改善箇所説明図

エンジン右側全体図

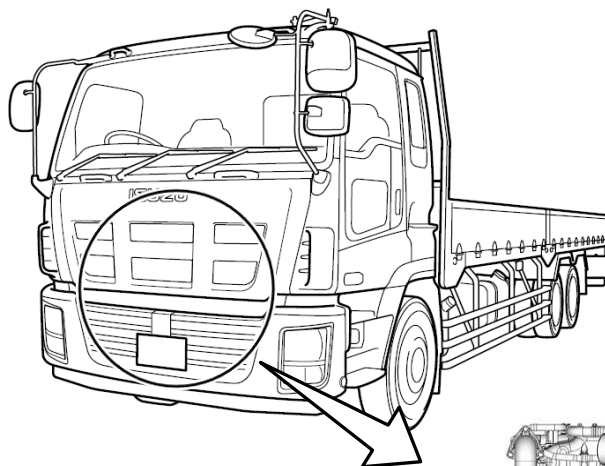
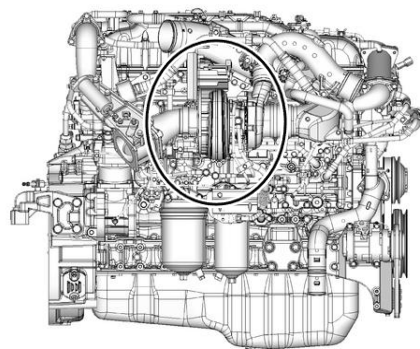
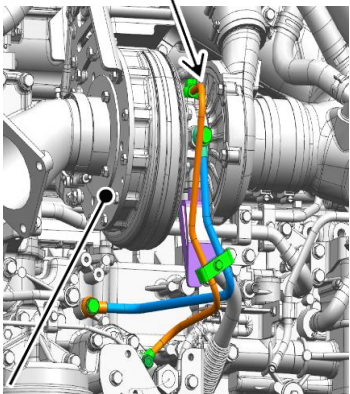
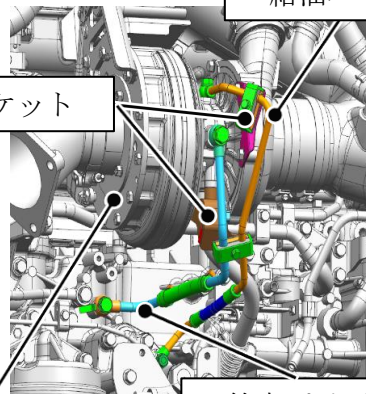
改善前	改善後
<p data-bbox="207 1041 478 1075">基準不適合発生箇所</p>  <p data-bbox="207 1489 446 1523">ターボチャージャ</p>	 <p data-bbox="1181 1064 1340 1097">給油パイプ</p> <p data-bbox="845 1176 989 1209">ブラケット</p> <p data-bbox="798 1489 1037 1523">ターボチャージャ</p> <p data-bbox="1141 1467 1300 1500">給水パイプ</p>

大型トラック用エンジンにおいて、ターボチャージャのタービンインペラの二次共振時の最大応力部に微小空孔が存在した場合に、微小空孔を起点とした疲労破壊によりタービンインペラが破損して異音、白煙排出、出力不足等が発生し、エンジン警告灯が点灯することがある。そのため、そのままの状態で使用を続けると、ターボチャージャに異常振動が発生し、ターボチャージャ給油パイプが疲労により亀裂してオイルが漏れ、高温部に付着して火災に至るおそれがある。

全車両、給油パイプ、給水パイプおよびパイプ固定用ブラケットを対策品に交換する。なお、上記原因によりタービンインペラが破損した場合には、ターボチャージャを無償で交換する。
